REPÚBLICA DE PANAMÁ
MINISTERIO DE AMBIENTE

RESOLUCIÓN No. DRCL-IA- 021 - 2022
De 30 de septiembre de 2022

Por la cual se resuelve la solicitud de evaluación del Estudio de Impacto Ambiental (EsIA) categoría I, y declaración jurada correspondiente al proyecto “**ADECUACIÓN Y NIVELACIÓN DE TERRENO**”

**MAPA TOPOGRAFICO DE UBICACIÓN DEL POLIGONO CON LAS
COORDENADAS ACTUALIZADAS**

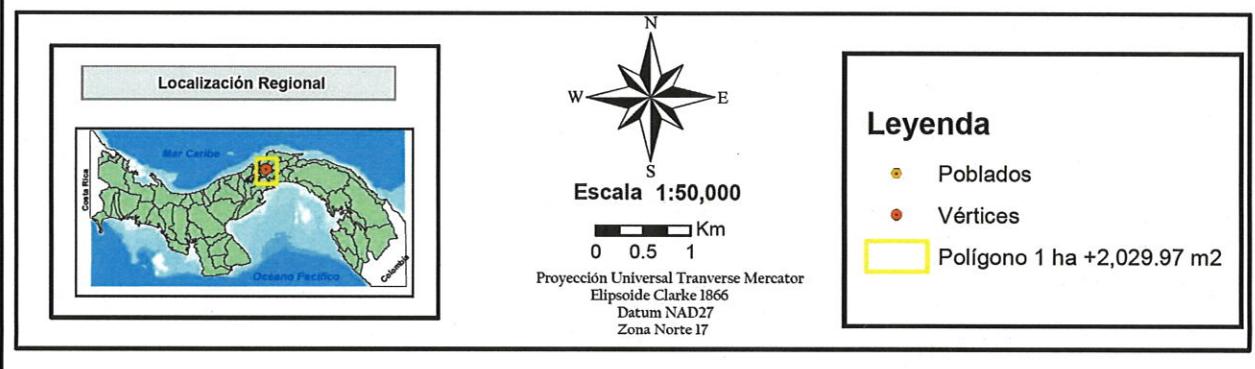
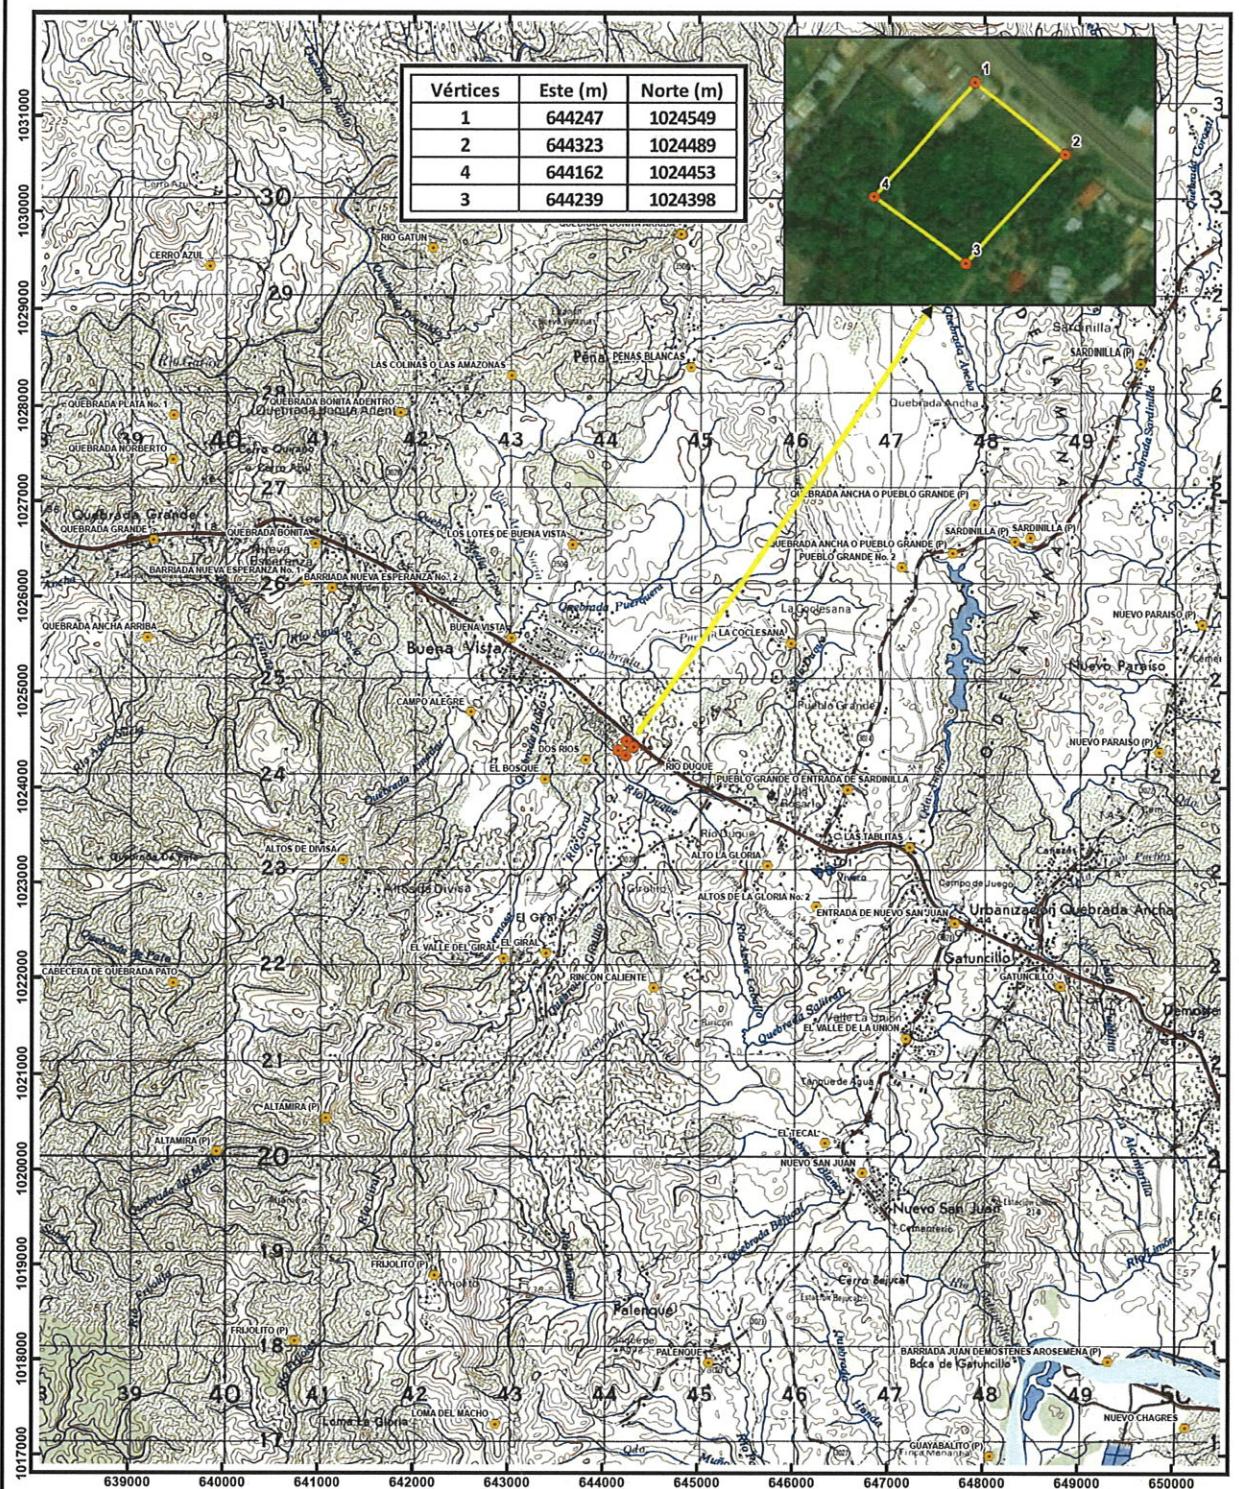
Pregunta 1

Respuesta 1
